PROJEKTANT OBIEKTU	<b>RYSY Architekti</b> ul. Topolowa 2/91 05-500 Mysiadło
PROJEKT	Rewitalizacja i przebudowa kompleksu palmiarni w ogrodzie botanicznym w Parku Oliwskim im. Adama Mickiewicza w Gdańsku Oliwie - etap I

FAZA	PROJEKT TECHNOLOGICZNY ZEWNĘTRZNEJ OKŁADZINY PRZESZKLONEJ BUDYNKU PALMIARNI
BRANŻA	ELEWACJE
PROJEKT FASAD	<b>ESOX</b> PROJEKT 05-500 PIASECZNO E-MAIL: BIURO@ESOX-PROJEKT.PL UL. PUŁAWSKA 28 TEL./FAX 0-22 715 94 90-91

TREŚĆ RYSUNKU	Wersja alternatywna. Przekroje zwieńczenia kopuły
NR WYDANIA	00
DATA	1 sierpnia 2019
SKALA	1:20
NR RYSUNKU	PA_PT_DET_V_104.A

FIRM <b>ESOX PROJEKT</b> 05-500 PIASECZNO E-MAIL: BIURO@ESOX-PROJEKT.PL UL. PIKAWKA 2B TEL./FAX 0-22 715 94 90-91			
TREŚĆ RYSUNKU Wersja alternatywna. Przekrój pionowy przez okno wentylacyjne górne			
NR WIDOKA	DATA	SKALA	
00	1 sierpnia 2019	1:5	
NR RYSUNKU	PA_OT_DET_V_101.A

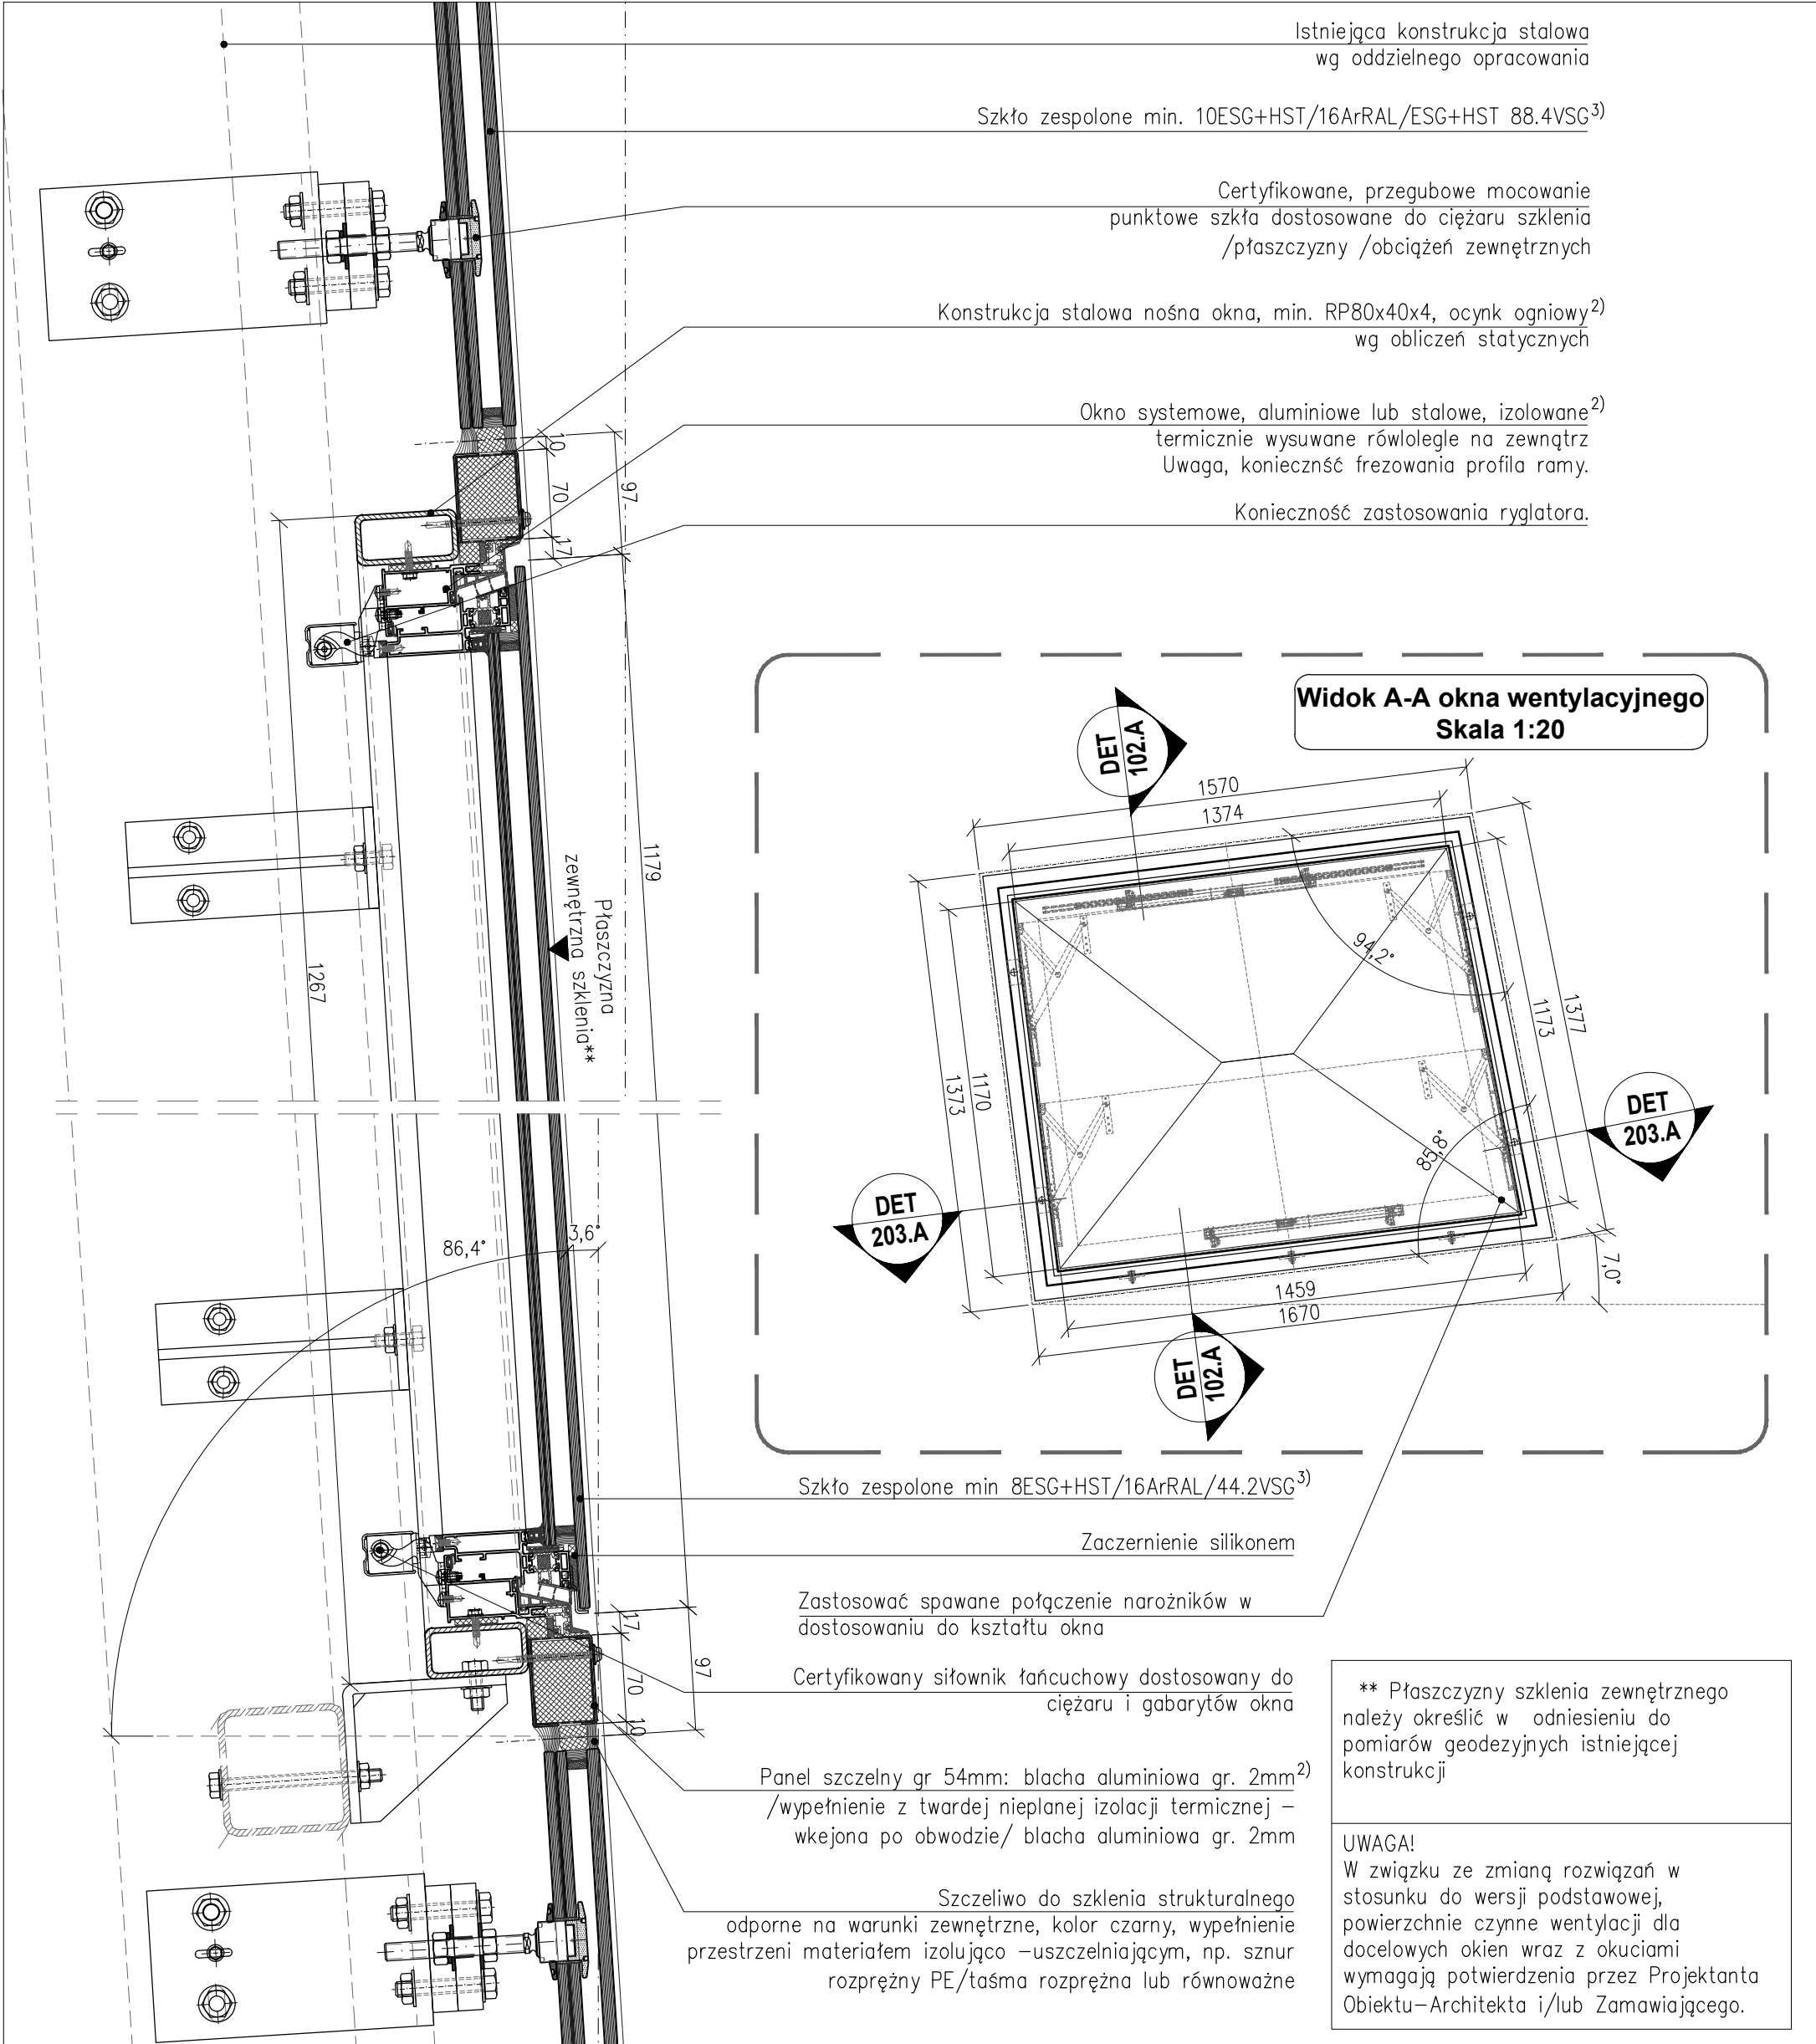
LEGENDA OZNACZEŃ NA RYSUNKACH: 1) – NALEŻY ZABEZPIECZYĆ PRZED ODKRĘCANIEM NP. PRZY UŻYCIU SPECJALISTYCZNEGO KLEJU, 2) – KOLOR RAL/WYKOŃCZENIE POWIERZCHNI WG WYTYCZNYCH PROJEKTANTA OBIEKTU/ARCHITEKTA, 3) – SPECYFIKACJA POWŁOK SZKLEŃ WG WYTYCZNYCH PROJEKTANTA OBIEKTU/ARCHITEKTA			
A	Rozwiązanie alternatywne –zmieniono rozwiązanie w dostosowaniu do wytycznych Projektanta Obiektu/Architekta z dn. 24.07.2019 oraz 29.07.2019r.		01.08.2019
NUMER	TREŚĆ WIDOKA	FAZA	DATA
PROJEKTANT OBIEKTU <b>RYSY Architektki</b> ul. Topolowa 2/91 05-500 Mysładło			
PROJEKT <b>Rewitalizacja i przebudowa kompleksu palmiarni w ogrodzie botanicznym w Parku Oliwskim Im. Adama Mickiewicza w Gdańsku Oliwie - etap I</b>			
FAZA PROJEKT TECHNOLOGICZNY ZEWNĘTRZNEJ OKŁADZINY PRZESZKLONEJ BUDYNKU PALMIARNI			
BRANŻA ELEWACJE			
PROJEKT FASAD			
ZESPÓŁ PROJEKTOWY mgr inż. Adam Grabowski nr SLK/3208/PNOK/13 mgr inż. Piotr Siedlecki mgr inż. Marcin Szymoski inż. Maria Komorowska

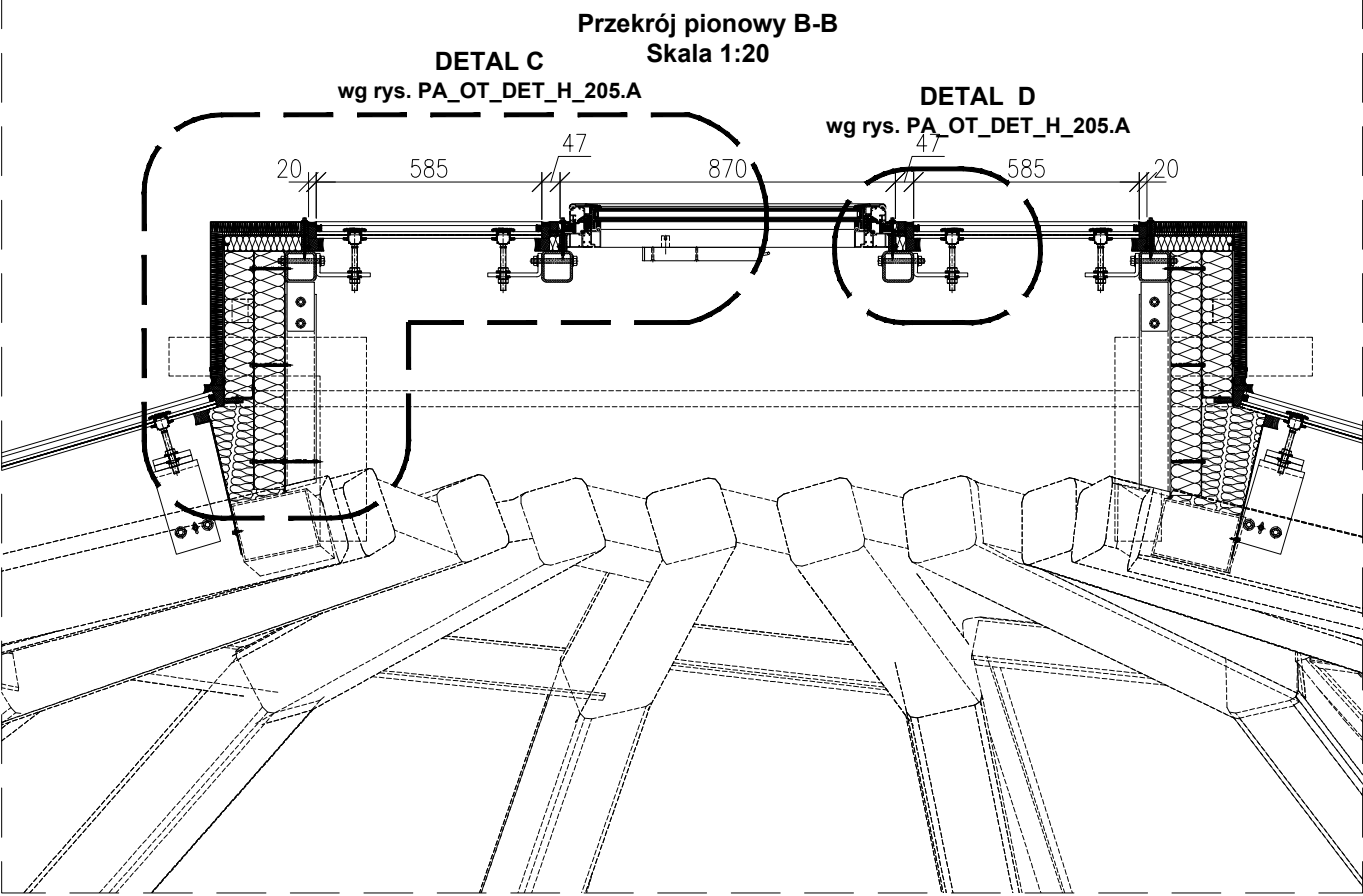
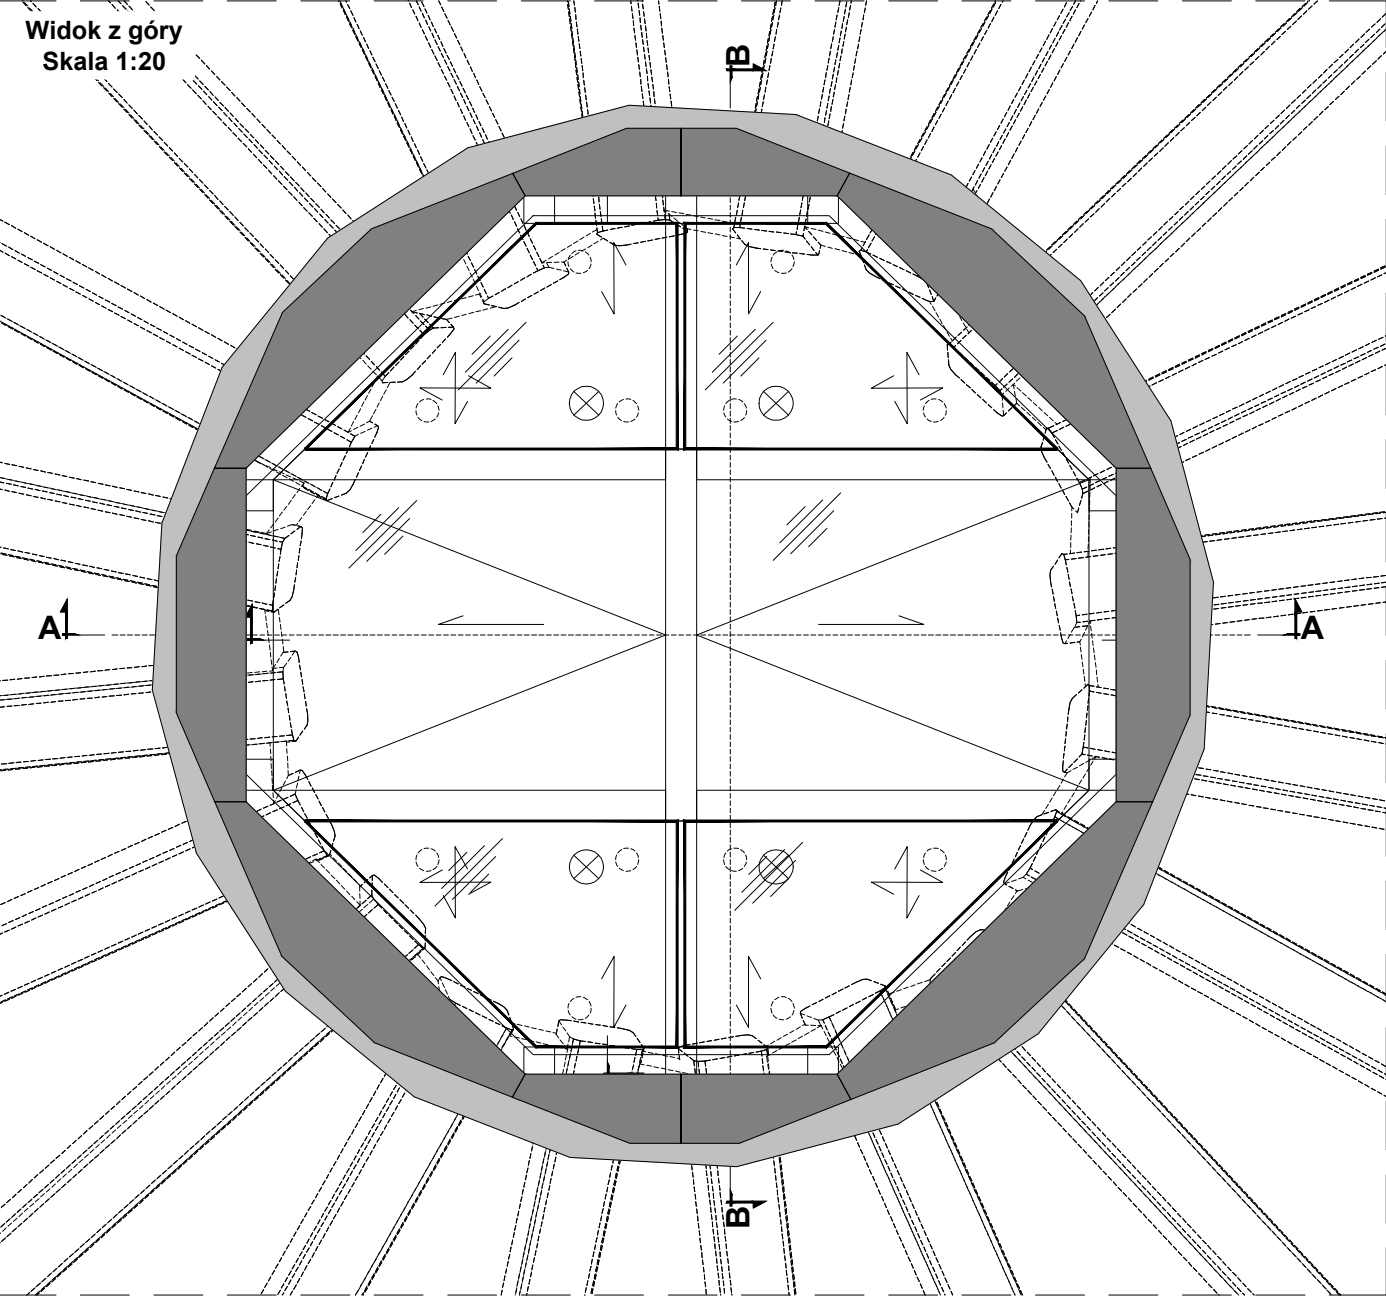
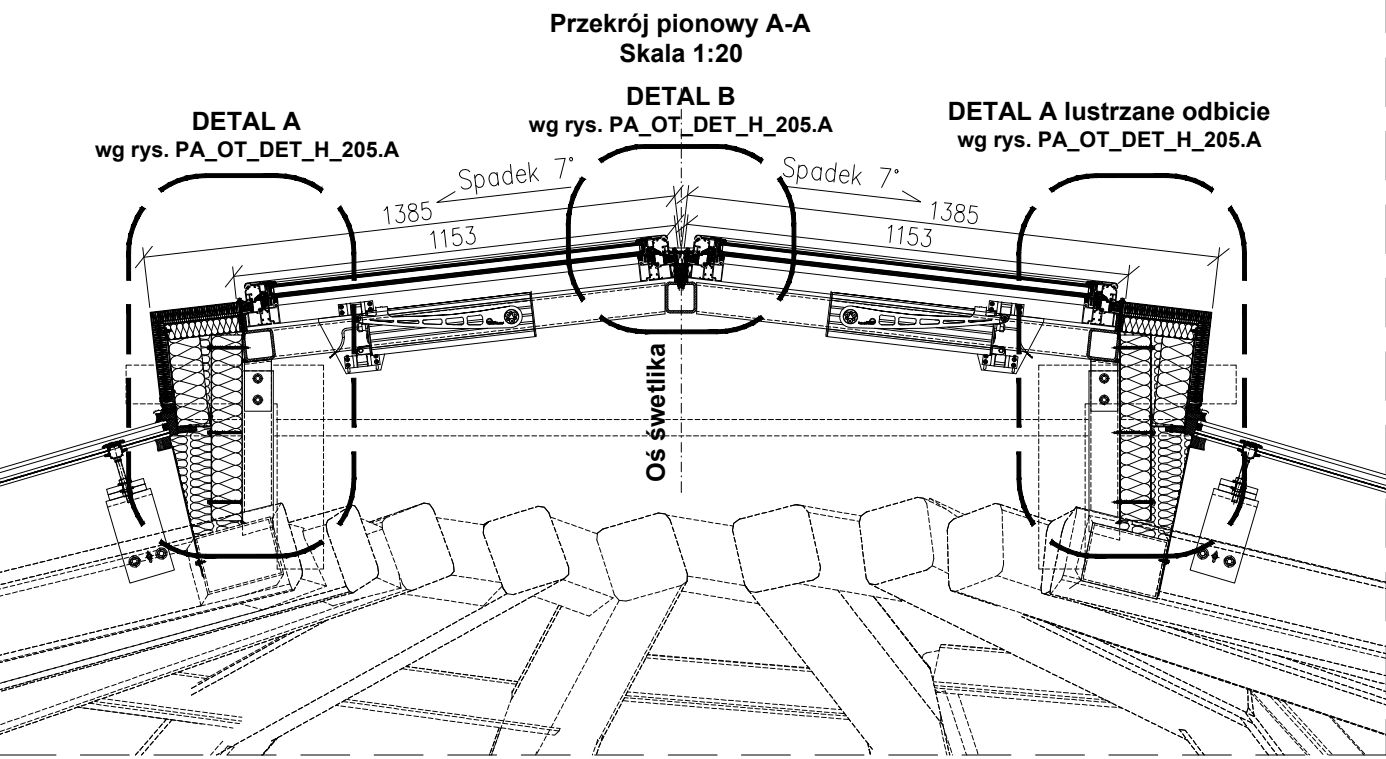
UWAGA!  
W związku ze zmianą rozwiązań w stosunku do wersji podstawowej, powierzchnie czynne wentylacji dla docelowych okien wraz z okuciami wymagają potwierdzenia przez Projektanta Obiektu-Architekta i/lub Zamawiającego.

A	Rozwiązanie alternatywne – zmieniono rozwiązanie w dostosowaniu do wytycznych Projektanta Obiektu/Architekta z dn. 24.07.2019 oraz 29.07.2019r.		01.08.2019
NUMER	TREŚĆ WYDANIA	FAZA	DATA
